关于广东超硅建筑业发展有限责任公司厂区总平面方案调整的公示

建设项目名称：广东超硅建筑业发展有限责任公司厂区总平面方案调整
建设项目内容：广东超硅建筑业发展有限责任公司厂区位于博罗县福田镇圩镇山下管理区下塘肚，《不动产权证书》编号为粤（2022）博罗县不动产权第0007541号，用地面积12004㎡，用途为工业用地。《规划设计条件告知书》于2020年12月11日经十六届县政府城乡规划委员会第四十次（2020-12次）会议审议通过并经县人民政府批准。控制指标如下：

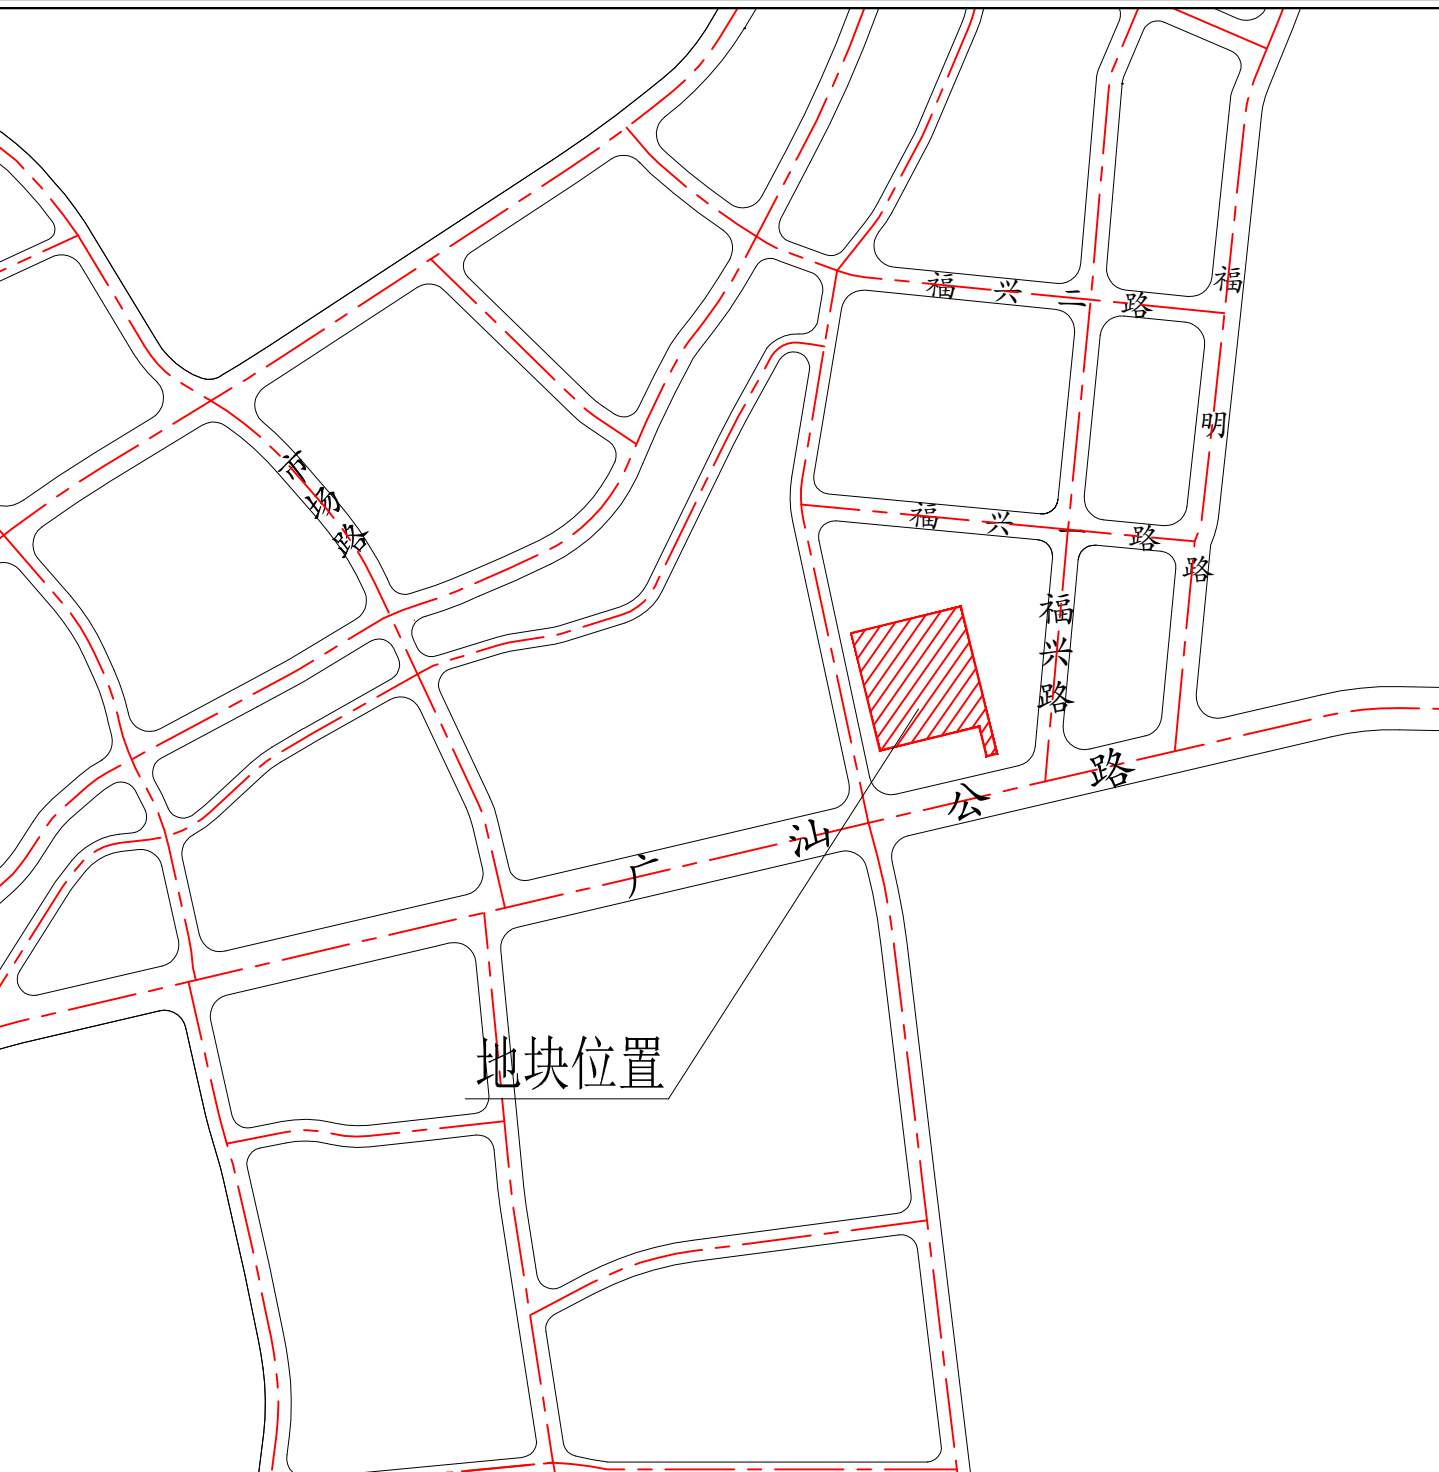
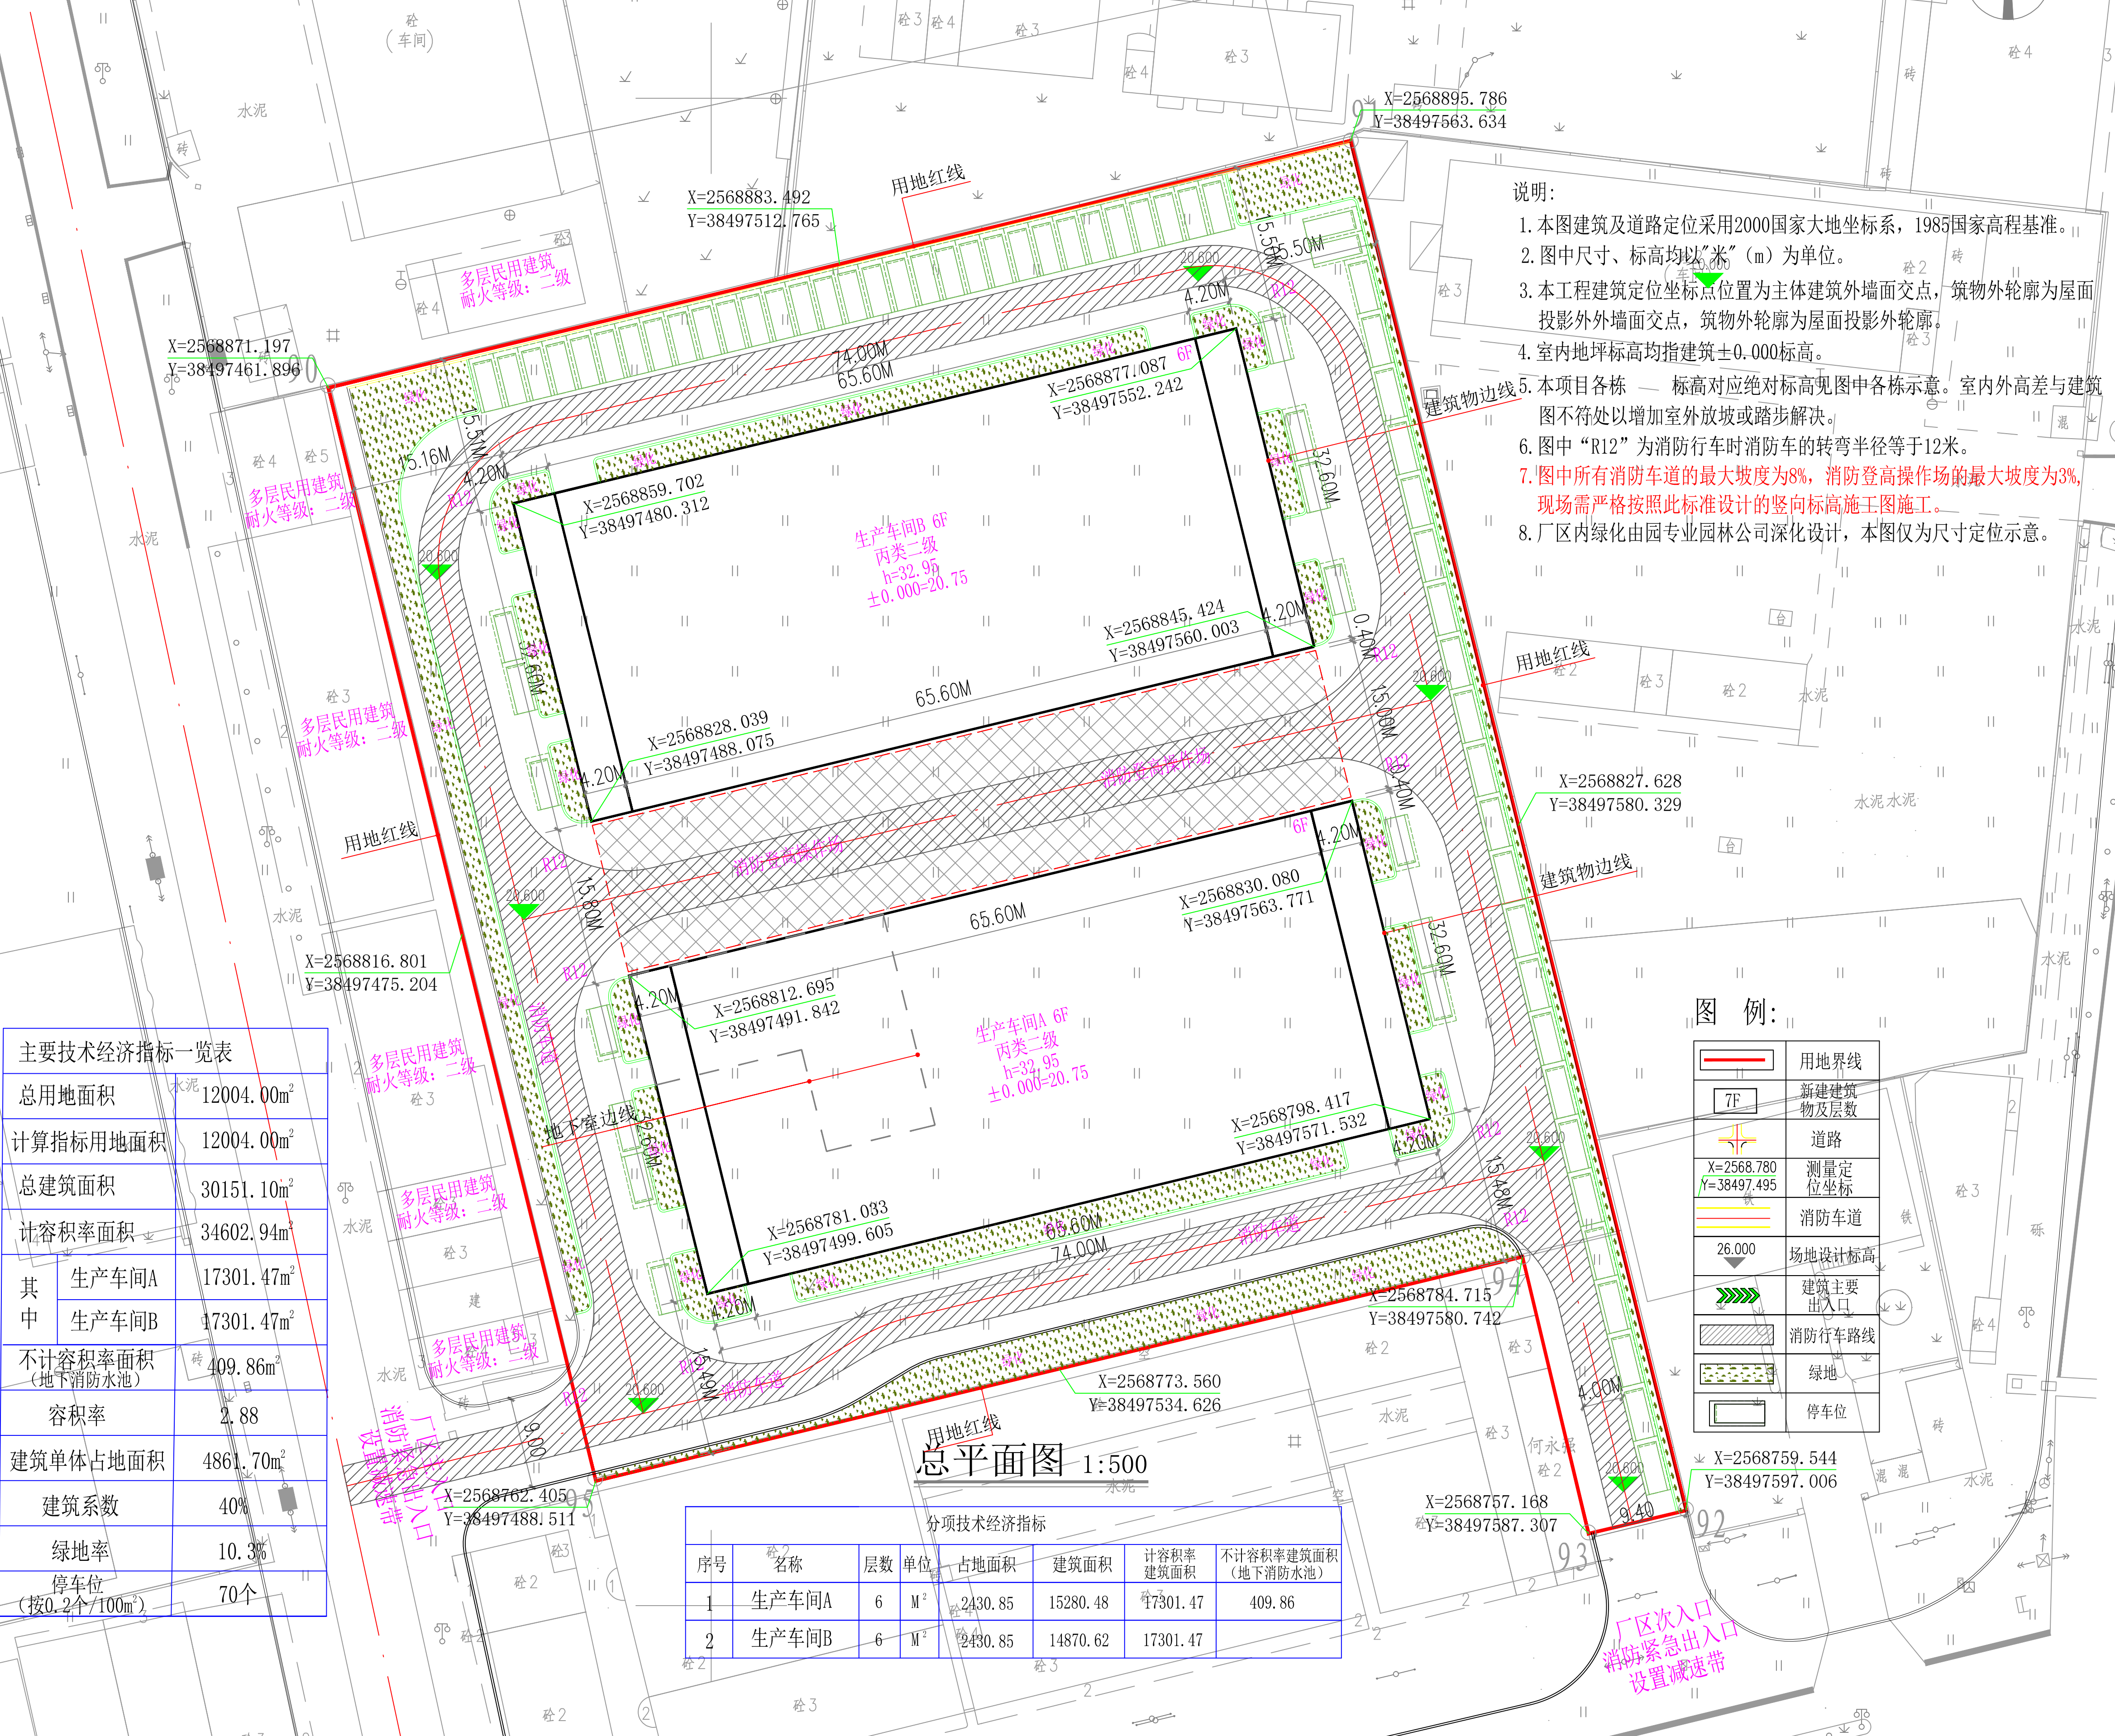
广东超硅建筑业发展有限责任公司因公司生产实际需要，申请调整总平面方案，调整内容为：厂房朝向重新布局，原方案的1栋1层厂房和1栋7层厂房调整为2栋6层厂房，后总建筑面积由20382.6㎡调整为30151.1㎡，计容建筑面积由25443.5㎡调整为34602.94㎡，容积率由202调整为2.88，建筑系数有44.5%调整为40%，绿地率由7.2%调整为9.3%，停车位由55个调整为79个。

调整后方案由2栋6层厂房和地下消防水池组成，技术经济指标为：计算指标用地面积12004㎡，建筑占地面积4861.7㎡，总建筑面积30151.1㎡，计容建筑面积34602.94㎡，不计容建筑面积409.86㎡（地下消防水池），建筑系数40%，容积率2.88，绿地率10.3%，停车位70个。厂房火灾危险性分类为丙类，耐火等级为二级。
